Avis de la Mission régionale d'autorité environnementale Nouvelle-Aquitaine sur un projet de centrale photovoltaïque au sol à Saint-Rogatien (17)

n°MRAe 2021APNA120

Commune de Saint-Rogatien (17)

Cartographie des habitats de la ZIP - extrait étude d'impact page 95

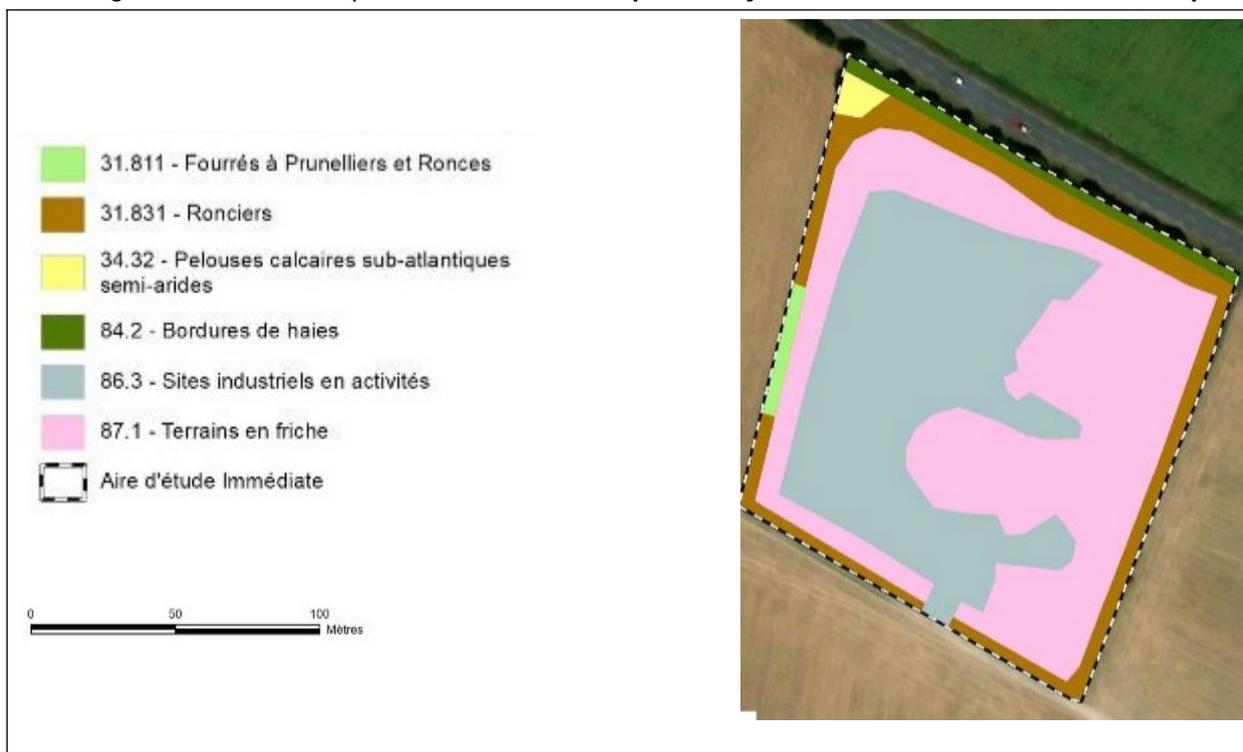
La ZIP présente 5 habitats dont 3 caractérisant des habitats communs, de valeur patrimoniale faible selon le dossier. La pelouse inscrite au Corine Biotope en pelouses calcaires sub-atlantiques semi-arides est un habitat d'intérêt communautaire inscrit à l'annexe I de la Directive Habitats. Située à l'extrémité nord-ouest de l'aire étude et dans un état fortement dégradé, cet habitat présente un enjeu faible selon le dossier. Les bordures de haies n'ont pas de valeur patrimoniale en tant que végétation mais sont un habitat menacé par l'arrachage selon l'étude d'impact. **La MRAe relève que l'analyse de ce dernier habitat est incomplète.**

Le dossier indique qu'aucune zone humide n'a été observée sur l'aire d'étude du projet selon le critère floristique. **En l'absence de sondages pédologiques, la MRAe relève que le diagnostic des zones humides est insuffisant au regard des dispositions de l'article L.211-1 du code de l'environnement, modifié par la loi du 24 juillet 2019 (critères pédologique ou floristique).**

Cartographie synthèse des enjeux pour les habitats- faune- flore page 107

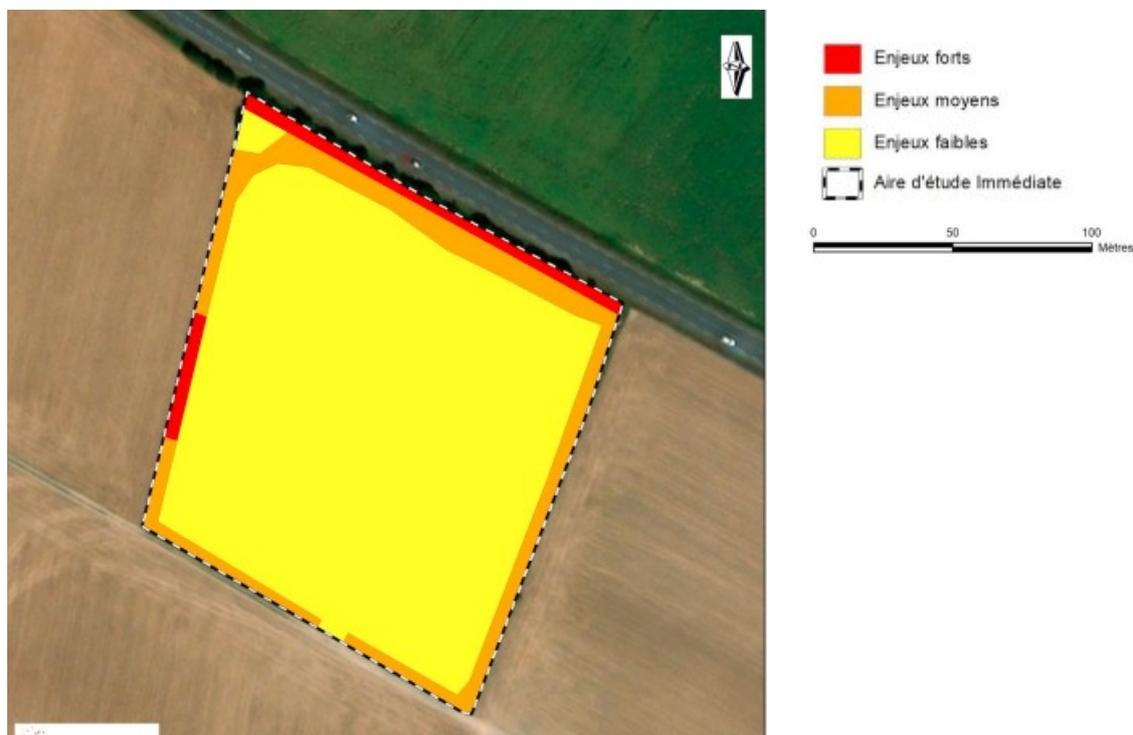
4 espèces de chiroptères ont été contactées sur l'aire d'étude : la Pipistrelle commune, la Pipistrelle de Kuhl, la Sérotine commune et l'Oreillard gris. **La pression d'inventaire des chiroptères est considérée comme faible et peu pertinente selon l'étude d'impact (un seul point d'écoute sur un secteur non attractif, à une mauvaise période d'inventaire). La détection d'un gîte de Pipistrelle de Kuhl à proximité immédiate du site n'est pas décrite de façon claire dans l'étude d'impact.**

La MRAe relève des contradictions et incohérences au sujet des chiroptères en page 99 et suivantes et recommande au pétitionnaire de reprendre et compléter ce point afin d'en clarifier l'analyse.
